川上ダム建設事業の検証に係る検討に関する意見募集について

川上ダムの治水代替案

川上ダムの利水代替案

比奈知ダム 貯水位変化図

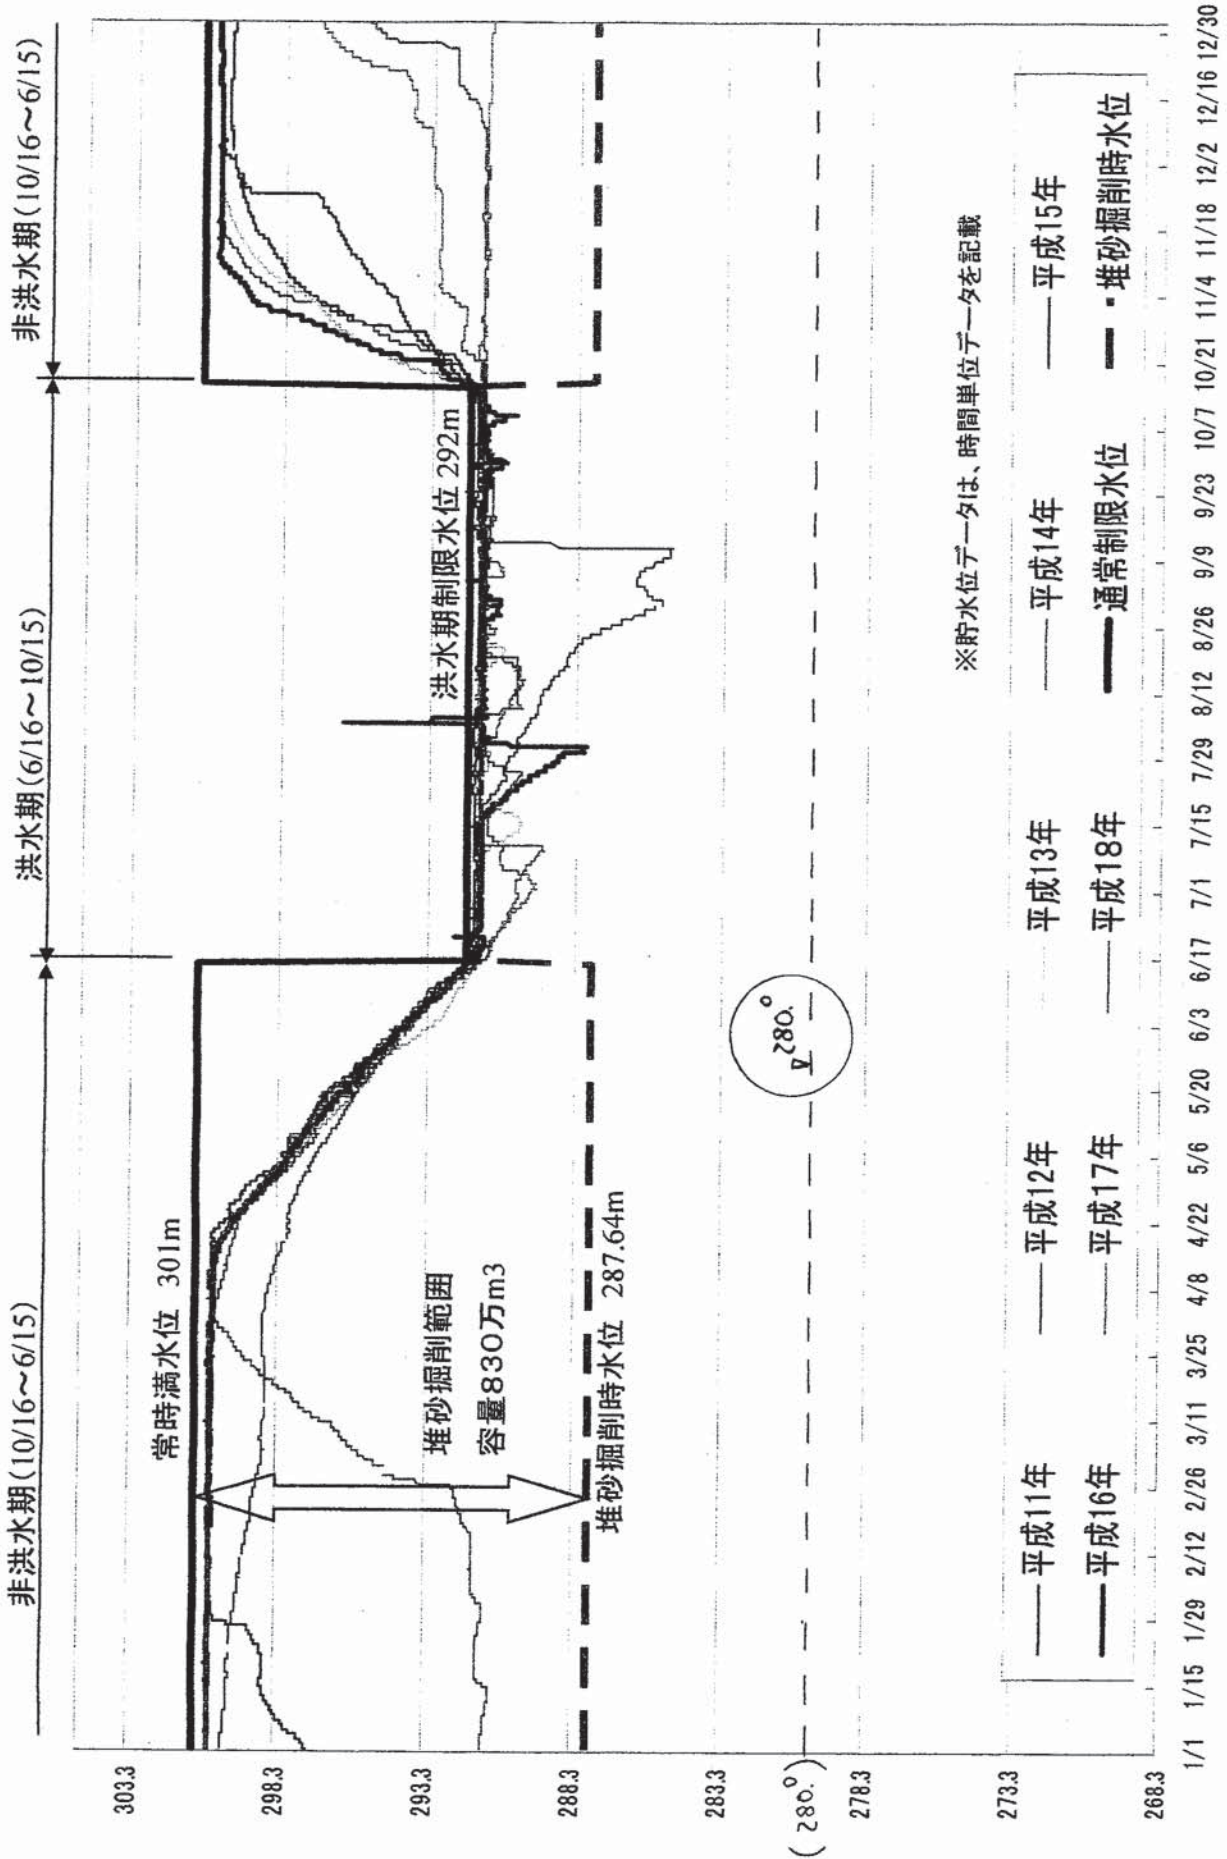
川上ダム計画では、新規利水（水道用水）のために洪水期において350万m³の貯水池容量が設定されていますが、私達は川上ダムではなく比奈知ダムに新規の利水容量を設定し、ここから前深瀬川に導水する方法を提案します。但しこの場合の利水容量は比奈知ダムをかさ上げして確保するのではなく、「活用可能な利水容量」を活用することとします。

- 1) 比奈知ダムの新規の利水容量は300万m³とする。比奈知ダムの集水面積は76km²あり、川上ダムの55km²より広いため、伊賀市水道に0.358m³/s供給するためには350万m³の利水容量は必要なく、300万m³あれば十分と考えられる。
- 2) この300万m³の一部として、昨年12月13日の「第4回幹事会」（参考資料-2）で示された比奈知ダムの「活用可能な利水容量」140万m³（＝京都府の利水容量の半分）を先ず活用する。
- 3) 不足する160万m³（＝300-140）は、比奈知ダムの残りの利水容量の一部を転用する。例えば奈良市がこのダムに持つ利水容量280万m³の内の160万m³を転用。これはこのダムの開発水量にして0.343m³/sに相当するため、その代替として奈良市は青連寺ダムの「活用可能な利水容量」670万m³の中から、この開発水量に見合った利水容量（約130万m³）を例えば大阪広域水道企業団から譲り受けることとする。（この結果、奈良市の取水場（木津浄水場）には比奈知ダム・青連寺ダム双方から供給することとなる）
- 4) つまり上記の例の場合には、伊賀市は京都府から比奈知ダムの140万m³の利水容量を、大阪広域水道企業団からは青連寺ダムの130万m³の利水容量を譲り受けることで比奈知ダムに300万m³の容量を確保し、これをもとに前深瀬川に導水することとする。（→これにより川上ダムの水道容量は不要となる）
- 5) 別紙「資料1」に示すように、
 - 1、導水路延長は約3kmと短く、工事費も安価で済む。
 - 2、導水路の勾配も1/100程度を確保できる
 - ・「呑み口」の標高=EL.280m ←貯水池の水位変動を考慮（別紙「資料2」参照）
 - ・「吐き口」の標高=EL.250m
- 6) 長寿命化のための代替補給容量は高山ダム等で確保できるので問題は無い。

図-1 昭和47年台風20号1.53倍洪水

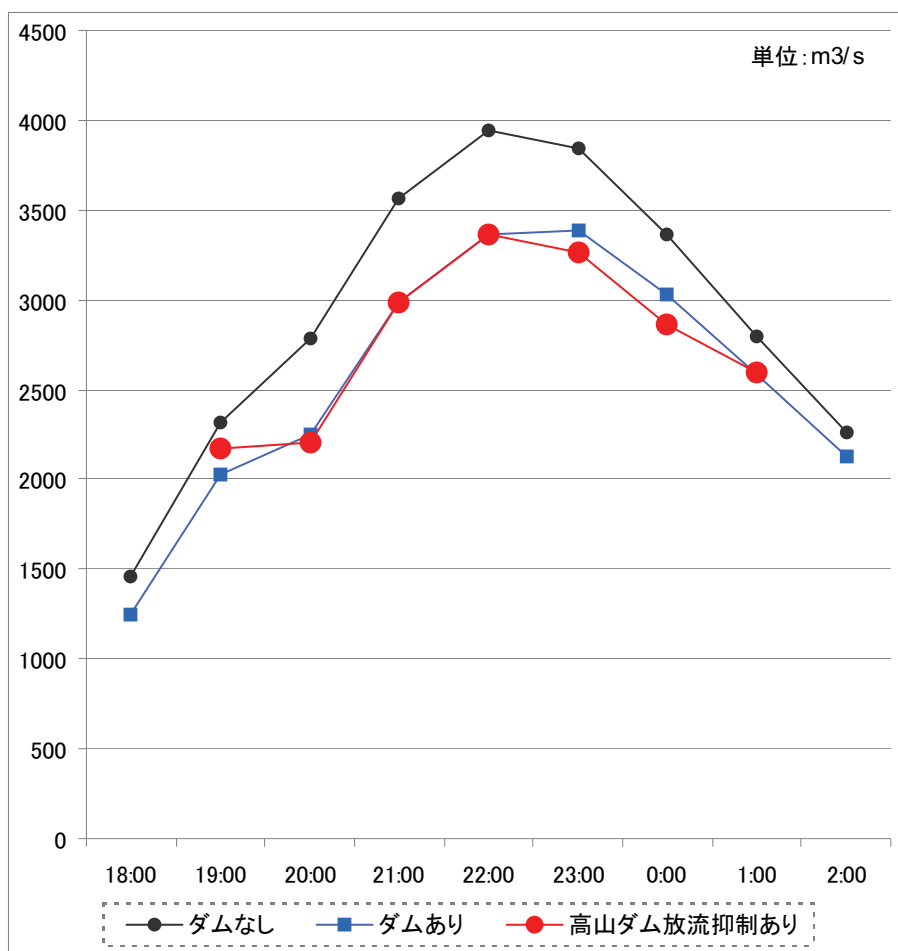
「ダムあり」の青線と「高山ダム放流抑制あり」の赤線との関係ですが、両方の線が重なるか赤線の位置が下になっていれば、高山ダムにおける洪水調節が、川上ダムにおける洪水調節と同等ないしそれ以上の効果をもたらしているといえます。

図-1のグラフは、高山ダムにおける洪水調節は川上ダムの洪水調節と同等ないしそ

れ以上の効果があることを示しています。すなわち、高山ダムにおいて利水容量の治水転用により川上ダムの代替が可能ということがグラフでもわかります。

図-2 高山ダム、青蓮寺ダムにおける放流抑制量累計と
高山ダムのダム湖内の正味貯水増加量

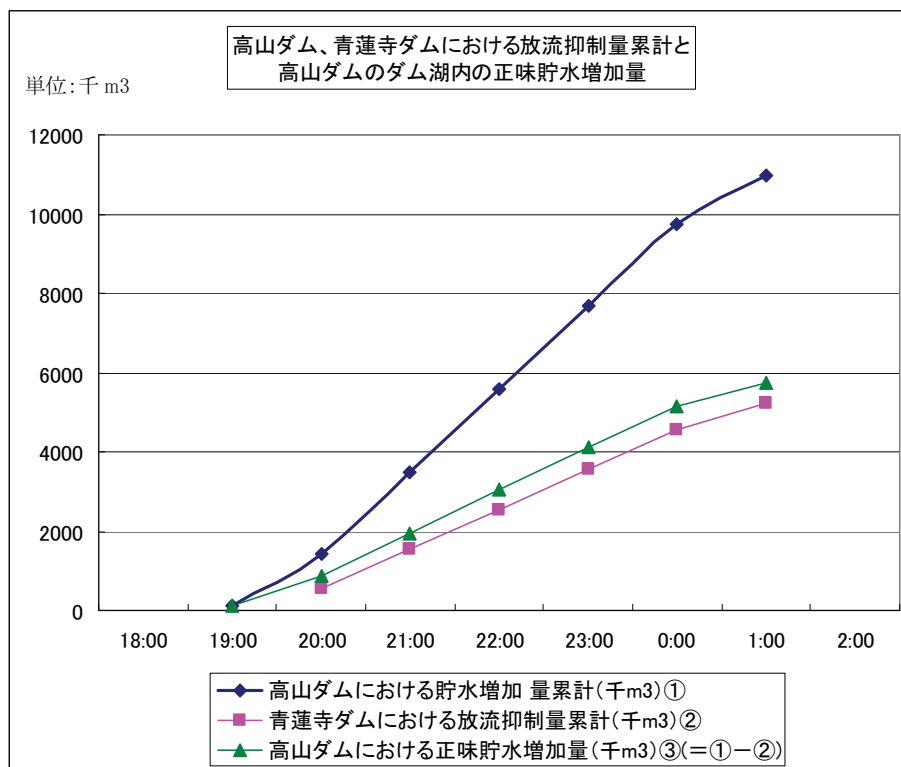
理解をしやすくとの思いから、表-9をグラフにしたのが図-2です。紺の線は、青蓮寺ダムにおける洪水調節がないと仮定した場合の高山ダムにおける放流抑制量累計

(ダム貯水増加量累計)を表します。ピンクの線は、青蓮寺ダムで洪水調節をした場合の青蓮寺ダムにおける放流抑制量累計(ダム貯水増加量累計)を表します。紺の線が示す値からピンクの線の示す値を差し引いた値が高山ダムにおける正味貯水増加量を示す値で、それが緑の線です。

◆ 以上の検証の過程で、高山ダムの治水転用容量は最低でも 5,951 千 m³ (正味貯水増加量)、青蓮寺ダムの治水転用容量は最低でも 5,258 千 m³ 必要ということが明らかになりました。

図－1 実績一日最大配水量及び計画一日最大配水量の推移

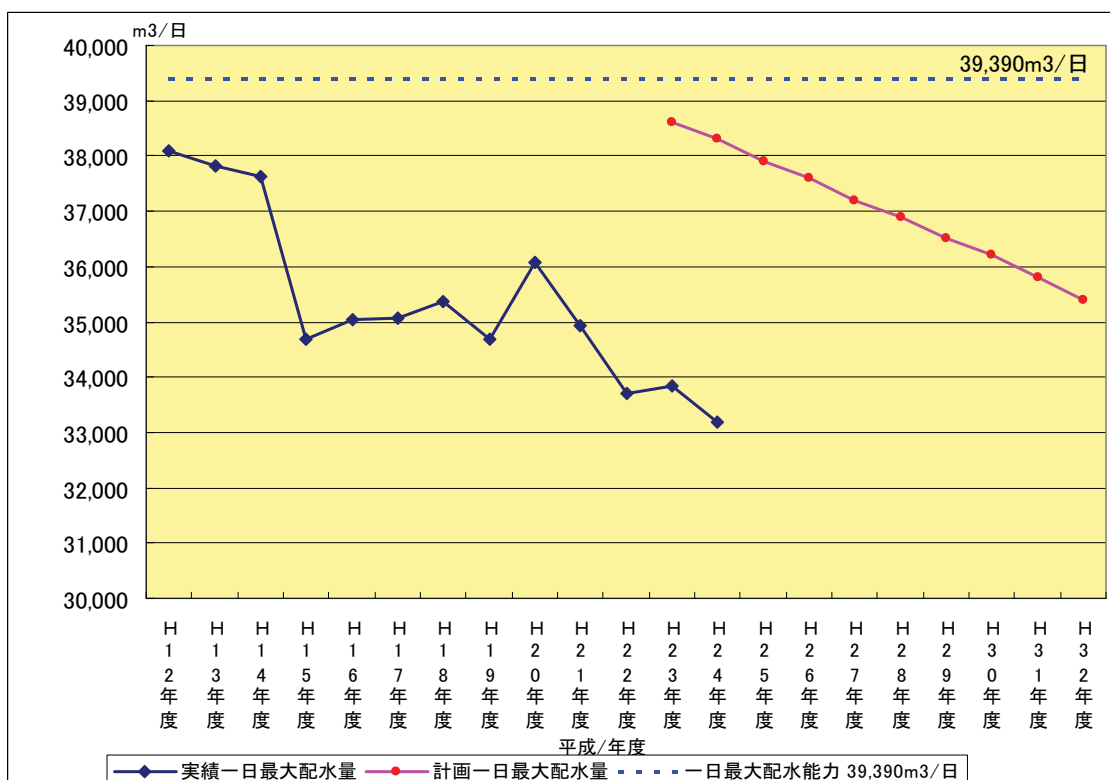
水利権 0.19m³/s を除外した名張市の水利権量は 0.47m³/s ですが、図-1 の注書にありますように、配水ベースに換算しますと 0.456m³/s です。すなわち供給能力は **0.456m³/s (39,390m³/日)** です。

結論として、名張市の青蓮寺ダム係りの水利権 0.19m³/s を譲渡することは可能です。

しかし、前掲の図-1 で、一日最大配水能力と計画一日配水量を比較しますと、平成 23、24 年度では 1,000m³/日程度の余裕しかなく厳しい状況での譲渡可能の判断です。水道ビジョンの性格からして安全側が相当働いているのは当然ですが、それでも 0.19m³/s の水利権譲渡は可能といえます。

一方、同じ 23、24 年度の実績と配水能力を比較しますと、その差は約 5,000m³/日ですから十分余裕があります。現実的に平成 23、24 年度実績を右肩下がりトレンドで延長して判断しますと、水利権譲渡に全く無理はないことがわかります。
